监理工作联系单

工程名称：禹州市花石镇二期 80WMP 光伏项目

编号：CZZHJL-YZHS-051

主题：关于施工过程中组件安装及组件成品保护的问题：
内容：

附图：见下页。

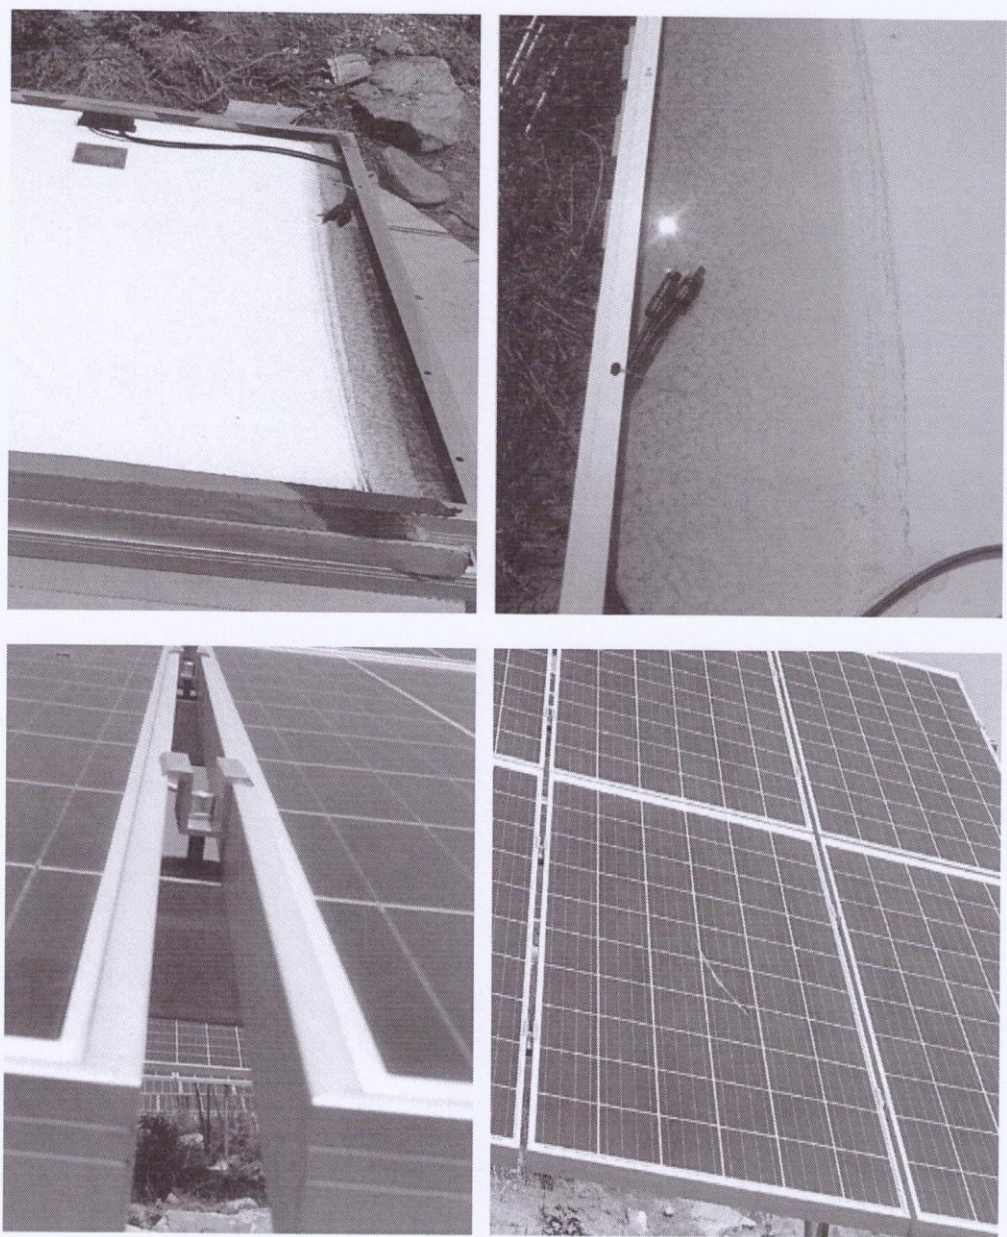
- 1.部分组件安装未能按照设计规范要求施工，组件压块未能完全压实到位（有间隙）；
- 2.部分组件在安装过程中出现表面划痕，对组件质量有影响；
- 3.区域组件安装完成后，对多余组件未能及时清出完成区域，并未曾对此类组件进行成品保护措施（反面向上，内有积水）。

以上这些问题存在一定的安全隐患及严重的质量隐患，不符合规范及设计要求，为了纠正违反规定的现象不再发生，为确保工程质量，要求你单位立即按规范要求整改。
